RESOLUCIÓN No.

POR MEDIO DE LA CUAL SE OTORGA UN PERMISO DE VERTIMIENTOS Y SE ADOPTAN OTRAS DETERMINACIONES

2. Que personal de la Corporación, procede a realizar visita técnica a los predios el día 15 de abril del año en curso, generándose el informe técnico **IT-02918-2025 del 13 de mayo de 2025**, en el cual se observa y concluye lo siguiente:

Características del o los sistemas de tratamiento propuestos por el interesado:

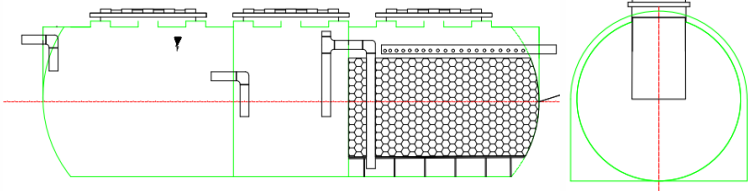
Se cuentan con dos (2) STARD: uno (sector Valesca) para 25 personas y el otro (sector Rosario) para 20 personas. También se tiene un STARnD que trata las ARnD de las actividades agrícolas realizadas por 3 personas (fumigadores).

Dos (2) de los tres (3) sistemas están implementados y en correcto funcionamiento tal y como se evidenció en la visita de campo. El STARD de 5000 L del sector Valesca está en funcionamiento con descarga a campo de infiltración y pozos de absorción y el STARnD localizado en el sector Rosario también está en correcto funcionamiento; el STARD de 3000 L del sector Rosario no está instalado aún, en su lugar aun funciona un viejo STARD de 5230 L de mampostería que será reemplazado por el nuevo. A continuación, se describen los tres (3) sistemas:

Parágrafo 1°: En aras de aprobar los sistemas de tratamiento de aguas residuales domésticas, se **deberá presentar caracterización en seis (06) meses**, con el fin de verificar el cumplimiento a la normatividad vigente.

Parágrafo 2°. Los sistemas de tratamiento de aguas residuales STAR deberán contar con las estructuras que permitan el aforo y toma de muestras.

Parágrafo 3°. Se sugiere implementar tratamiento preliminar o pretratamiento en el Sistema de Tratamiento de Aguas Residuales, con el fin de cumplir con la normativa aplicable.

Parágrafo 4°. Los sistemas de tratamiento deberán contar con las respectivas cajas de inspección.

Sistema de Tratamiento de Aguas Residuales No Domésticas “STARnD” - Tanque desactivador

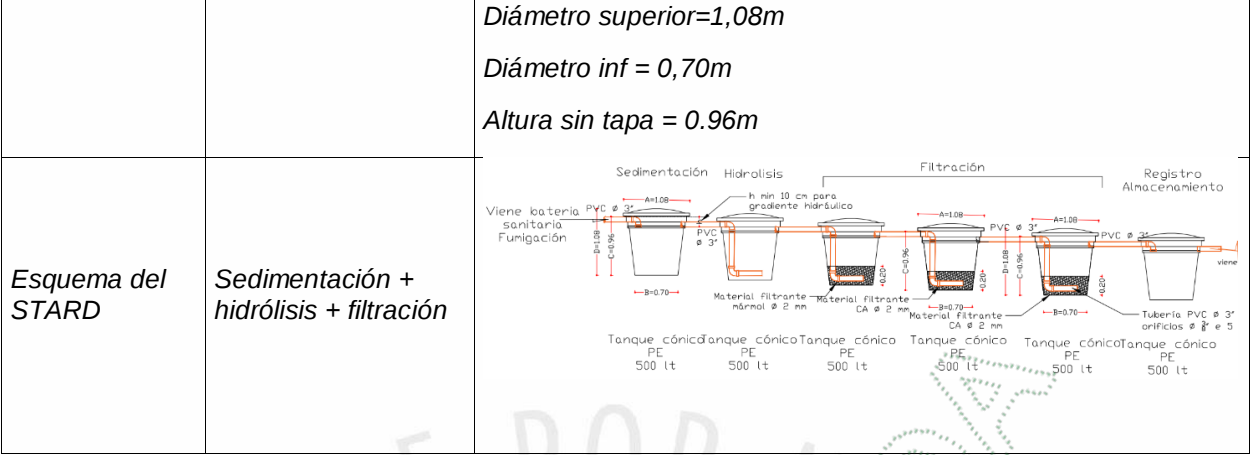
La parte interesada presentó el barrido de plaguicidas la presencia de (carbamatos-dicarbamatos, organoclorados, organofosforados, piretrinas y piretroides).

Compuesto	Concentración	Método de referencia	Fecha de análisis
Barrido de plaguicidas (µg/L)	La muestra analizada no evidenció presencia de compuestos Organoclorados, Organofosforados, Piretrinas – piretroides, ni Carbamatos.	EPA-8081 B. y EPA-8141 B. Organochlorine pesticides by gas chromatography- february 2007	17-10-2023

Parágrafo 5: Para el análisis del STARnD, se debe presentar barrido de plaguicidas la presencia de (carbamatos-di carbamatos, organoclorados, organofosforados, piretrinas y piretroides).

b) Descripción del sistema de infiltración propuesto:

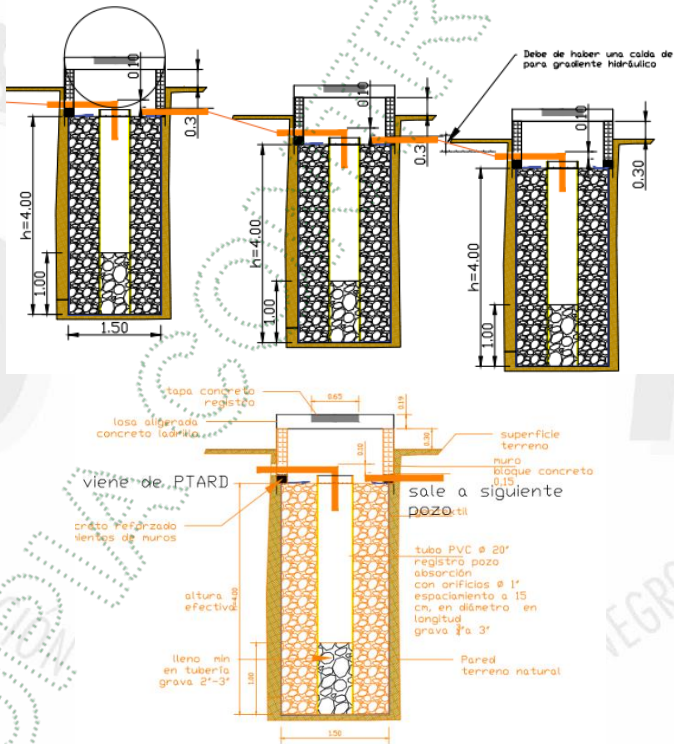
Se informa que para la infiltración del efluente de las STARDs de los sectores Valesca y el Rosario, por motivo de áreas para la empresa, la mejor solución es pozos de infiltración, los cuales de acuerdo a la Resolución 0330 del 2017, el área de las paredes del pozo debe ser igual al área requerida al diseño de campo de infiltración, este último, entendido como un área horizontal irrigada por ramales de tubería perforada y equidistante libre, una de la otra de al menos 2,0 m.

Se optimizó el campo de infiltración, con la implementación de 3 pozos de absorción, con diámetro mínimo de 1,50 m y profundidad de 4,0 m. Para su construcción, se empleó grava de 3" y tubería PVC 20", la cual se instaló en el centro del pozo y servirá como registro, alrededor se llenó la excavación con la grava. A su vez, se instaló geotextil no tejido sobre las paredes del pozo, en la parte superior se vació losa, con tapa de registro de 60 cm x 60 cm, dos se instalaron sobre la línea del campo de infiltración existente y el tercer pozo se construyó en paralelo a esta línea de infiltración, para un total de área de infiltración de 56,50m².

La percolación o tasa de infiltración en el sector Valesca es de 0,50 min/cm (1200mm/h), la carga hidráulica recomendada es de 0,058 m³/m²-d, por lo que se recomienda un Campo de infiltración con un área de 47,63m².

A continuación, se presenta el plano esquemático de los 3 pozos de absorción, toda vez que, no se presentan planos del campo de infiltración:
